Kreuzschule und Mauritzschule Münster Erweiterung der Grundschulen zur vollen Dreizügigkeit

Ergebnisdokumentation

Niederschrift über die Preisgerichtssitzung am 08.03.2019

1. Preis – 2003

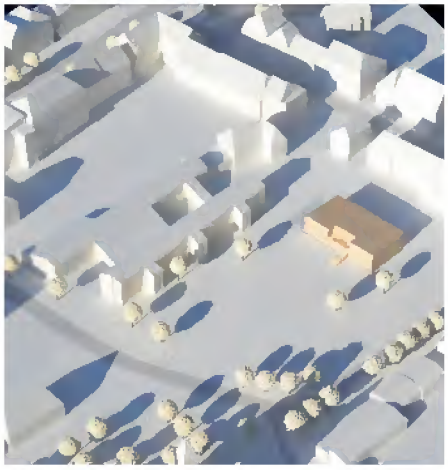
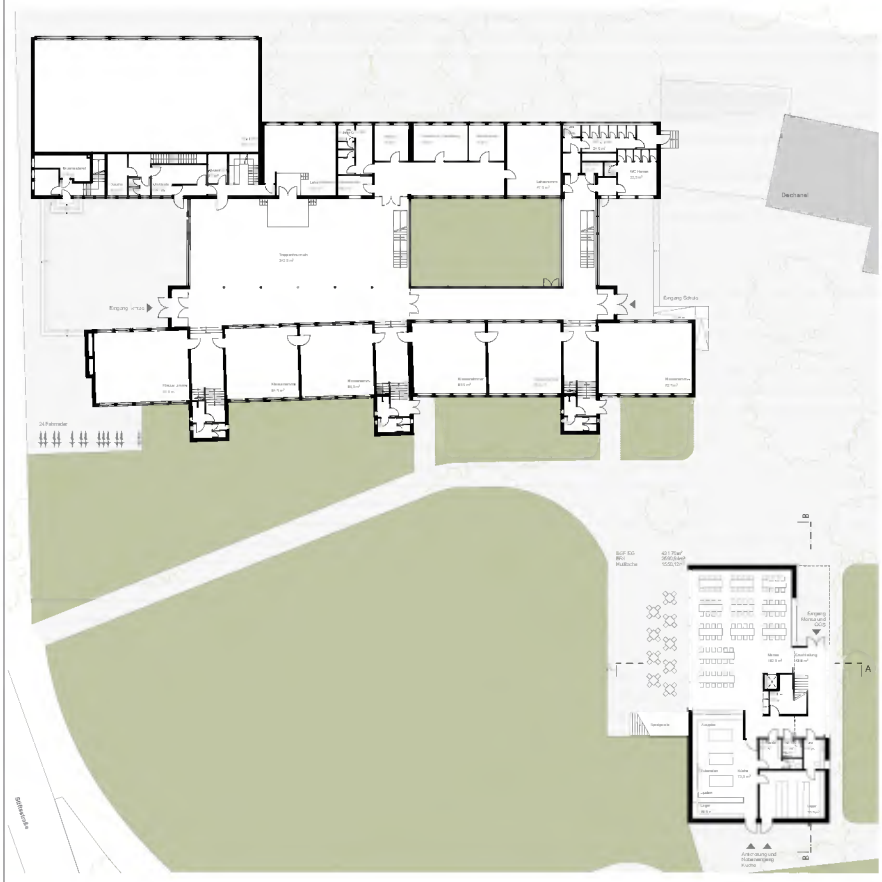
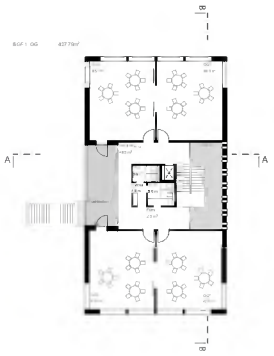
Städtebaulich geschickt platziert fügt sich der kompakte Baukörper in die historisch sensible Bestandssituation ein. Ausreichender Abstand schafft schöne räumliche und Sichtbeziehungen von der schulischen Vorzone, dem Entrée der Mauritzschule, hin zur Kirche.
Leicht auffindbar an richtiger Stelle liegt der unterschnittene Eingang des Erweiterungsbaus.
Die innere Gliederung der Funktionsbereiche ist schlüssig und gut lesbar. Eine helle über zwei Geschosse hinweg entwickelte Eingangshalle stellt beim Betreten eine freundliche Geste dar.
Aufgrund seiner räumlichen Qualität in Lage, Proportion und außenräumlichen Bezügen bietet der Speisesaal auch für multifunktionale Nutzungen ein gutes Angebot. Nebenfunktionen für Küche und Lagerung sind effektiv und sparsam ausgewiesen.
Zwei miteinander verbundene Doppelräume für die OGS im Obergeschoß greifen nicht nur in subtiler Weise das Grundrissmotiv der Bestandsschule auf; sie schaffen zusammen mit einer knapp bemessenen - dabei angenehm proportionierten und belichteten - zentralen Flurzone eine flexibel nutzbare Situation. Eine kleine Dachterrasse stellt einen schönen Übergang zum Garten her.

Die im OG richtig verortete WC-Anlage könnte im Erdgeschoss ergänzt werden, um hier eine separate Nutzung zu ermöglichen; ebenso dürfte die Flurzone des OG etwas großzügiger bemessen sein.
Die architektonische Anmutung insgesamt ist klar und zurück haltend, Proportionen und Fassaden finden durchaus die Zustimmung der Jury.
Die Bedeutung der vorhandenen Grünstruktur und der Sichtbeziehungen wurden dem Ort angemessen berücksichtigt. Eine funktionale Freiraumplanung ist möglich. Die Freitreppe verbindet zusätzlich Innen- und Außenraum.
Die Kennziffern der Arbeit liegen im unteren Mittel und lassen eine wirtschaftliche Umsetzung erwarten. Insgesamt stellt der Entwurf einen sympathischen Beitrag zur Lösung der gestellten Aufgabe dar, seine Realisierung ist gut vorstellbar.

Baukörper, Materialität und Befensterung nehmen Bezug auf den denkmalwerten Bestandsbau und lassen dadurch den Neubau als maßstäbliche Ergänzung erscheinen. Zugleich wird die Sichtbeziehung zwischen Kirche und ehemaliger Dechanei durch Abrücken des Neubaus besonders gut erhalten.

2. Preis – 2004

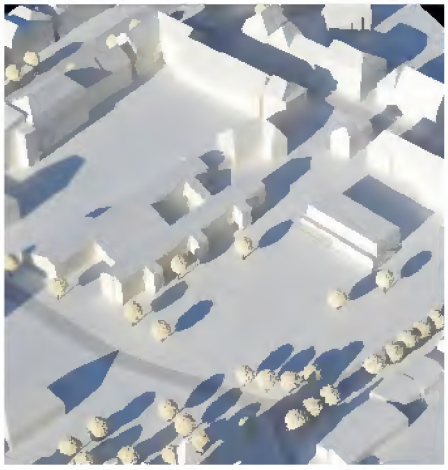
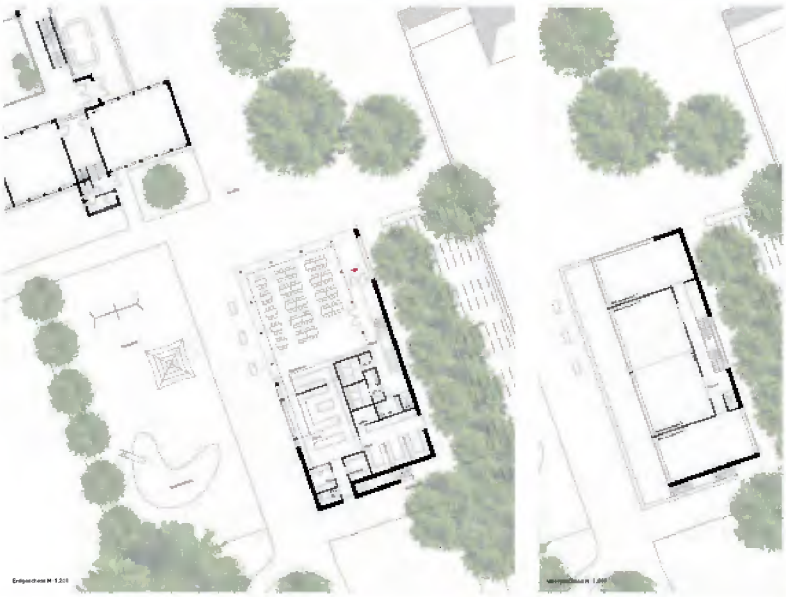
Der zweigeschossige Erweiterungsbau der Mauritzschule bildet mit seiner orthogonalen Setzung zum Bestand eine angemessene städtebauliche Einheit. Er rückt bis zur südlichen Baufeldgrenze und lässt damit eine angemessene Lücke, die den Blick von der alten Dechanei zur Kirche weiterhin zulässt.
Sein gut proportionierter, zweigeschossiger Baukörper scheint auf das Mindeste reduziert und bildet ein zurückhaltendes Gegenüber zur heterogenen Einfamilienhausbebauung im Osten. Der leicht zurückspringende Eingang im Norden liegt an der richtigen Stelle und ist vom Bestandsgebäude leicht auffindbar. Die großzügige Verglasung wird in den Speisesaal fortgesetzt und lässt eine hohe Aufenthaltsqualität im Spannungsbereich zwischen Schulhoffläche und Grünfläche erwarten. Die dienenden Räume der Küche, Lagerflächen und Anlieferung liegen folgerichtig am anderen Ende des Gebäudes und funktionieren vollkommen autark. Über eine einläufige Treppe gelangt man in das Obergeschoss. Der Aufzug für eine barrierefreie Erschließung liegt vom Eingang entfernt und ist für Fremde nicht sofort auffindbar.

Das sich im Obergeschoss auf einen schmalen Flur reduzierte Foyer hat für eine Grundschule zu wenig Aufenthaltsqualität. Durch das Freiräumen des Obergeschosses von sämtlichen Nebenräumen wird die praktikable Nutzung im täglichen Gebrauch hinterfragt.
Die Betreuungsräume sind aneinandergereiht und in ihrer Größe gut bespielbar. Sehr positiv wird die Schaltbarkeit der mittleren Räume zu einer größeren Einheit gesehen. Eine über die gesamte Länge geführte Dachterrasse passt zur Gebäudetypologie und vermittelt zwischen Innen und Außen. Der umständliche Zugang zur Freifläche über eine außenliegende Freitreppe wird hinterfragt. Die Öffnungen des Gebäudes sind präzise gesetzt. Anlehnungen an den internationalen Bauhausstil scheinen bewusst gewählt und in ihrer Konsequenz bis hin zur Materialität eines Putzbaus konsequent durchgehalten. Die Technikflächen für das als Passivhaus geplante Gebäude sind nicht nachgewiesen (und sollten den schlichten Baukörper nicht beeinträchtigen). Die Geschosshöhe von 3,50 m wird kritisch hinterfragt. Die kompakte Gebäudeform liegt im unteren Drittel der Kenndaten und lässt mit den reduzierten Grundrissen eine ökonomische Umsetzung erwarten. Die Arbeit stellt einen sehr guten modernen Beitrag dar, dem historisch gewachsenen Kontext gerecht zu werden.

Die expressive, die Horizontale betonende Fassadengestaltung nimmt wenig Rücksicht auf den denkmalwerten Bestand. Auch wenn die Sichtbeziehung in der ehemaligen Stiftsimmunität gewahrt wird, erscheint die architektonische Gesamtaussage im historischen Kontext nicht unproblematisch.

3. Preis – 2001

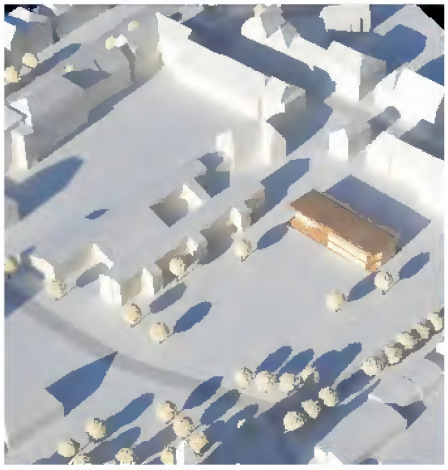
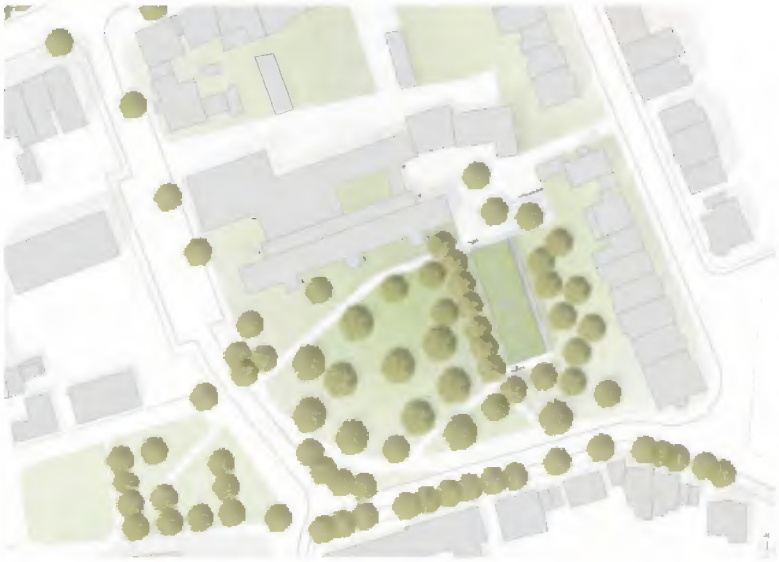
Der vorgeschlagene zweigeschossige Baukörper befindet sich auf dem vorgegebenen Baufeld und nutzt es in voller Länge aus. Dadurch ist die Sichtachse zur Dechanei zwar gegeben allerdings auf das Mindestmaß reduziert. Der Eingang in den Neubau erfolgt richtig vom bestehenden Schulhof aus auf der nordwestlichen Gebäudeecke. Der Baukörper ist einfach und klar gegliedert und die Räume sind funktional richtig angeordnet. Der Speisesaal mit Küche orientiert sich im Erdgeschoss nach Norden zum Schulhof. Die Raumproportion des Saals erscheint zu schmal und der Raum ist dadurch in seiner der Nutzung eingeschränkt. Es wurde kritisch diskutiert, ob die Ausrichtung der Mensa und der OGS-Räume im Obergeschoss nach Osten zum Schulhof richtig ist oder ob nicht eine Ausrichtung zum Park wünschenswert wäre. In der Fassadenausbildung würde man sich zum Park ebenfalls eine offenere Fassade wünschen. Durch die Lage der WC und Abstellräume ist die Westfassade zum Park zu großen Teilen geschlossen.

Die Fassadengestaltung mit vielen Glaselementen auf den Gebäudelängsseiten und mit den Kopfseiten aus geschlämmtem Ziegel ist vorstellbar.
Zu der Lage der Schulhofflächen ist leider keine eindeutige Aussage gemacht. Die Anzahl der dargestellten Fahrradstellplätze erscheint zu klein. Die Anlieferung von Süden ist richtig gelöst.
Bei den Kennwerten liegt die Arbeit im oberen Bereich, die Verkehrsflächen liegen über dem Durchschnitt. Eine wirtschaftliche Umsetzung wird dadurch in Frage gestellt. Insgesamt besticht die Arbeit durch ihr klares und einfaches Gebäudekonzept.

In den historischen Kontext der Stiftsimmunität fügt sich der pavillonartige Baukörper gut ein. Dazu tragen vor allem die klare Form und die transparente Fassadengestaltung bei, die als angenehm zurückhaltende Kulisse für den historisch bedeutenden Freiraum wirken.

Engere Wahl – 2004

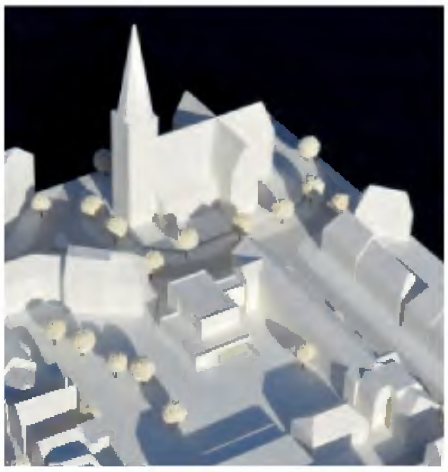
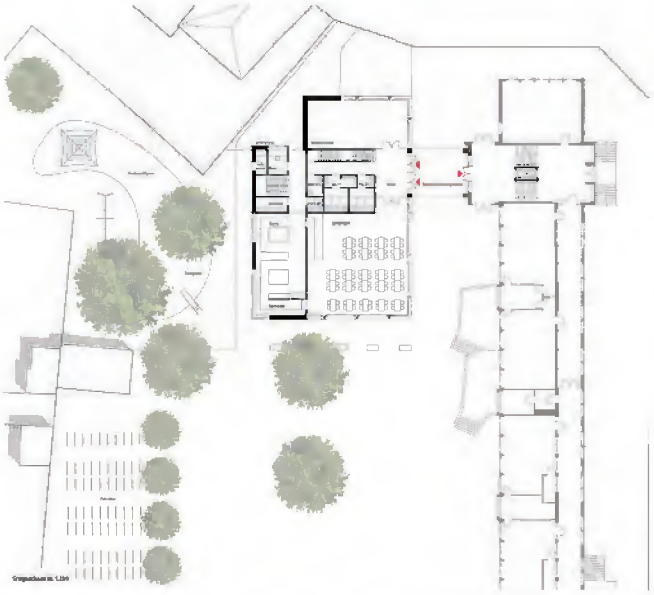
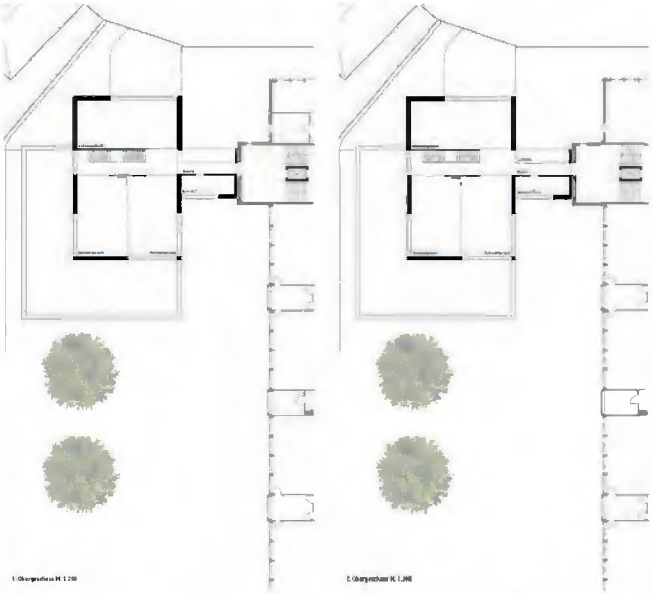
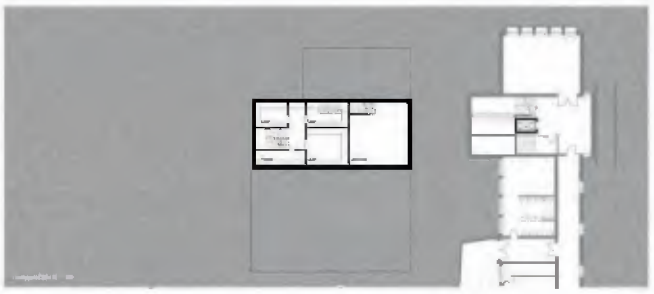
Die Verfasser liefern einen sehr strukturierten und nachvollziehbaren Beitrag zum Wettbewerbsverfahren, welcher die Vorgaben des Baufeldes akzeptiert.
Städtebaulich findet die Arbeit einen eigenen Weg, sich in die vorgegebene Struktur um die Kreuzkirche einzufinden. Er folgt zwar nicht den Vorgaben einer geschlossenen Bauweise, sondern springt ein wenig zurück und bildet somit einen kleinen Vorplatz aber der ein- und drei geschossige Baukörper ist ausreichend stark, die städtebauliche Struktur um die Kreuzkirche zu arrondieren. Der freie Zugang zum Schulhof durch das Brückenbauwerk dokumentiert die Offenheit der Schule im Quartier.
Die geforderten Räume sind allesamt nachgewiesen und in ihren funktionalen Zusammenhängen richtig angeordnet. Im Erdgeschoß öffnet sich der Mehrzweckraum zur Kreuzkirche und der Speiseraum großzügig zum Schulhof.
Die Anlieferung erfolgt von der Hoyastraße und endet in einem kleinen Wirtschaftshof.

Die Erschließung ist sparsam gelöst und kommt mit einem Fahrstuhl für den Altbau und die bauliche Ergänzung aus. Der Flur in den beiden Obergeschossen, der die Betreuungsräume erschließt, ist allerdings etwas schmal geraten.
Die Gestaltung des Baukörpers mit seiner Materialität ist angemessen und lässt deutlich eine Schule erkennen. Das Verbindungsbauwerk zwischen dem Bestandsgebäude und dem neuen Bauwerk überzeugt mit der Fortsetzung der Materialität des Hauptbaukörpers das Preisgericht nicht. Hier wäre eine durchgehende transparente Materialität überzeugender.
Bauordnungsrechtlich scheint das Projekt realisierbar zu sein, wobei es lediglich gilt, den zweiten baulichen Rettungsweg abzutrennen.
Der Wettbewerbsbeitrag liegt in allen Flächen- und Kubaturwerten im unteren Bereich, so das eine wirtschaftliche Realisierung zu erwarten ist. Für eine spätere attraktive Freiraumplanung schafft der Entwurf eine gute Grundlage, bei der keine Einschränkungen zu erwarten sind. Insgesamt ein erfreulicher Beitrag zur Erweiterung der Kreuzschule in Münster.

Aus Sicht des städtebaulichen Denkmalschutzes ist der Entwurf in mehrfacher Hinsicht problematisch. Die kubische Ausformung der Baukörper nimmt wenig Bezug auf die für das Kreuzviertel typische Blockrandbebauung und schafft gerade in der besonders schützenswerten unmittelbaren Kranzbebauung um die Kreuzkirche eine wenig eingefügte Sondersituation. Die Fassadengestalt negiert in ihrer Horizontalität sowohl den städtebaulichen Kontext als auch das Schulbestandsgebäude. Die Flachdachlösung widerspricht ebenfalls dem städtebaulichen Denkmalschutz wie dem Umgebungsschutz der Kreuzkirche und der umliegenden Baudenkmäler.

1. Preis – 2004

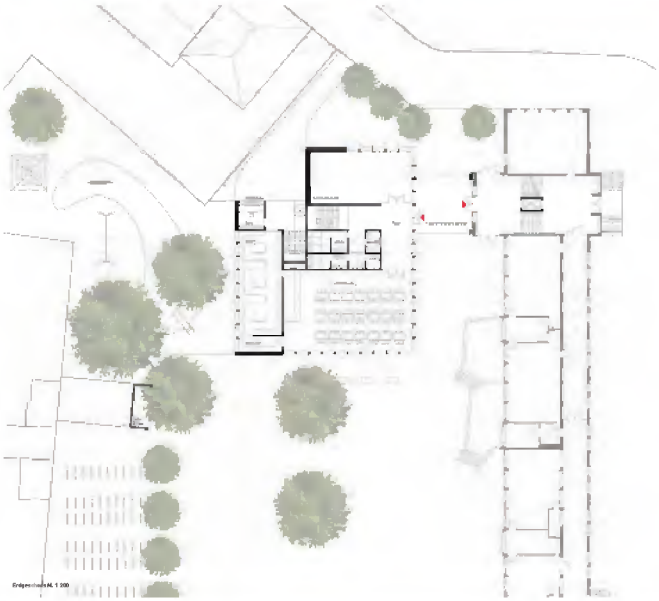
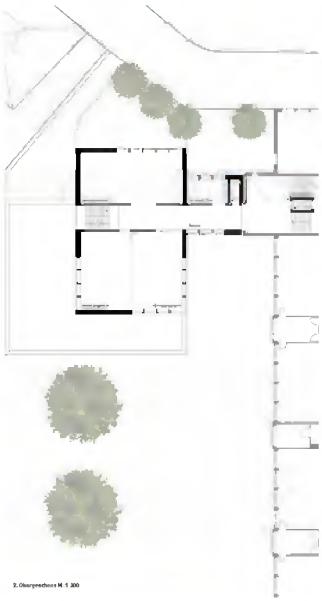
Die Verfasser der Arbeit 2004 haben die insgesamt 7 Punkte aus dem Überarbeitungskolloquium geschickt umgesetzt.
Die städtebauliche Einbindung durch die Aufnahme der Bauflucht mittels einer markanten Baumreihe und durch geringfügiges Zurückrücken des Baukörpers wird durch das Preisgericht positiv gewürdigt. Auch die Überarbeitung der Fassaden zugunsten kleinteiliger, vertikaler Fensterstrukturen einschließlich des Anschlusses an das Bestandsgebäude ist nachvollziehbar.
Die Belange der Denkmalpflege sind somit durch die Verfasser durchaus richtig interpretiert und planerisch umgesetzt worden.
Gleichzeitig hat die Überarbeitung der Grundrisse die bisher kritische Längsausrichtung der Klassenräume wohltuend gestaucht und die Umorganisation der Treppe hat eine gut nutzbare Erschließungszone zur Folge, die klassenübergreifendes Arbeiten provoziert und möglich macht.
Auch der bisher nicht genutzte Flachdachbereich oberhalb des eingeschossigen Bauteiles bietet nach Ansicht des Preisgerichtes und insbesondere nach Ansicht der Nutzer durchaus Potential für eine zurückhaltende Vereinnahmung durch Schüler und Lehrer.

Im Vergleich der beiden verbleibenden Beiträge liegt die Arbeit 2004 im wirtschaftlichen Bereich.

Engere Wahl – 2008

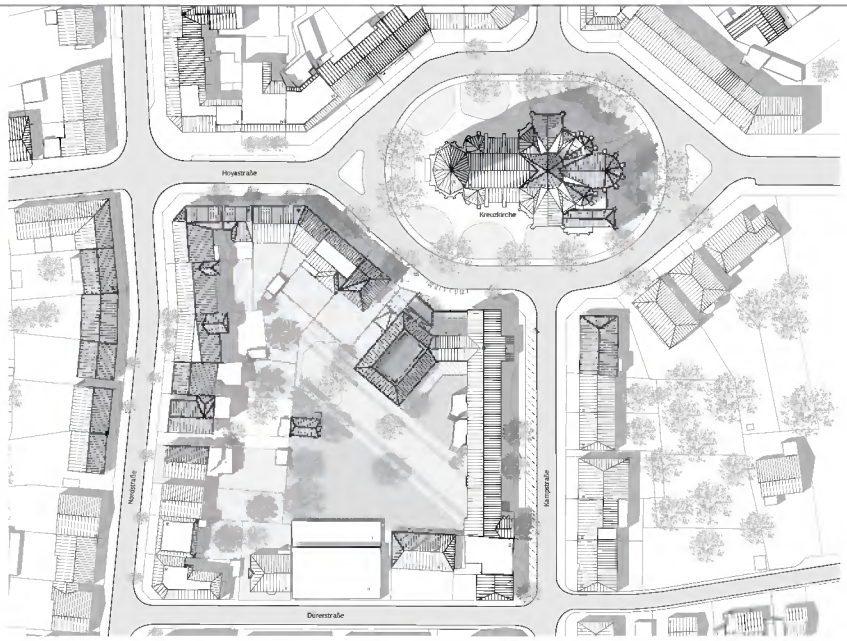
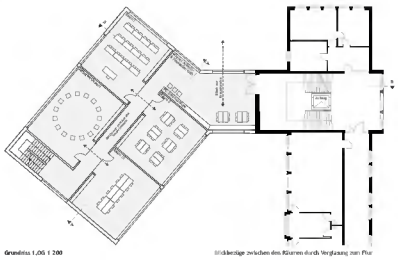
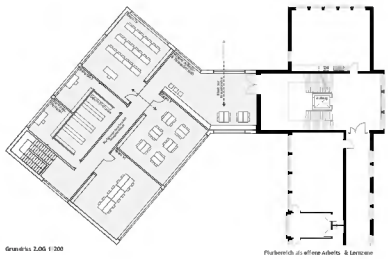
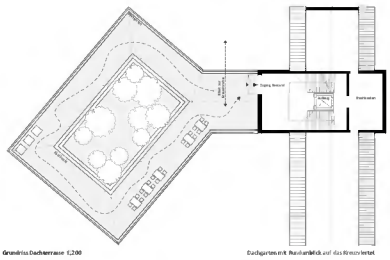
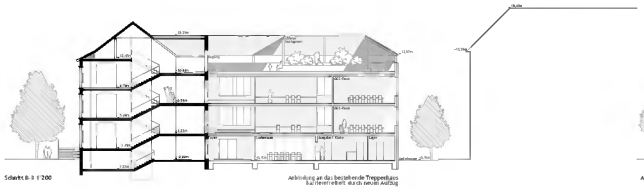
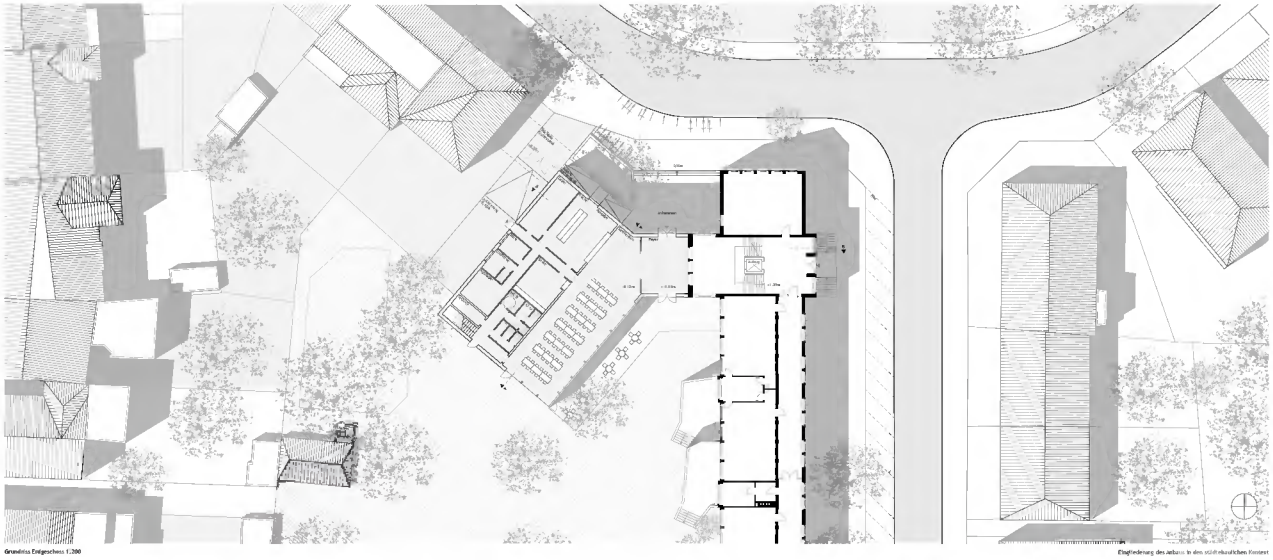
Der Verfasser positioniert die Bebauung nach Südwesten parallel zurückgesetzt zum straßenbegleitenden Blockrand und schließt über alle Geschosse an das Treppenhaus an. Gerade im erdgeschossigen Erschließungsbereich überzeugt dieser Anschluss nicht.
Der Zugang wird durch eine Stufenanlage sowie eine Rampe barrierefrei erschlossen. Daran anschließend folgt folgerichtig der Speisesaal, der sich einladend und transparent zum sinnvoll gestalteten Schulhof darstellt.
Die OGS-Räume sowie der Mehrzweckraum sind im 1. und 2. Obergeschoss vorgesehen und bieten in Ausrichtung und Zuschnitt gute Nutzungsmöglichkeiten.
Augenscheinlichstes Entwurfsmerkmal ist ein Dachgarten, der von einem überdachten, vielfältig bespielbaren Wandelgang umschlossen wird und vom Preisgereicht lobend Anerkennung findet.
Kritisch werden vom Preisgericht die zu erwartenden Folgekosten bei der Unterhaltung sowie die brandschutztechnische Notwendigkeit gesehen, das südwestlich geplante Treppenhaus bis zum vorgenannten Dachgarten zu führen. Hier wird eine sich daraus ergebende hohe Qualitätseinschränkung befürchtet. Zur Haustechnik, insbesondere der Lüftungstechnik des Speisesaales, werden keine Angaben gemacht.

Hier wird vom Preisgericht auf eine weitere mögliche Einschränkung der Aufenthaltsqualität des Dachgartens hingewiesen.
Baurechtlich erscheinen die Abstandsflächen, insbesondere zur nordwestlichen Grundstücksgrenze, als ausreichend.
Durch den geneigten Dachrand entspricht der Entwurf den Vorgaben des städtebaulichen Denkmalschutzes.
Die Fassade wird als Backsteinfassade geplant und fügt sich von der Materialität harmonisch in die umgebende Bebauung ein. Die Fassaden sind unzureichend dargestellt, eine Beurteilung stellt sich als schwierig dar.
Wirtschaftlich befindet sich die Arbeit im mittleren Bereich.
Insgesamt stellt die Arbeit einen wertvollen Beitrag zur gestellten Aufgabe dar.

Baukörper und Dachform entsprechen im Grundsatz dem sich aus dem städtebaulichen Denkmalschutz ergebenden Einfügungsgebot. Die Ausbildung der Lochfassade im Norden erscheint im Kontext der städtebaulich historisch anspruchsvollen Umgebung überarbeitungswürdig.
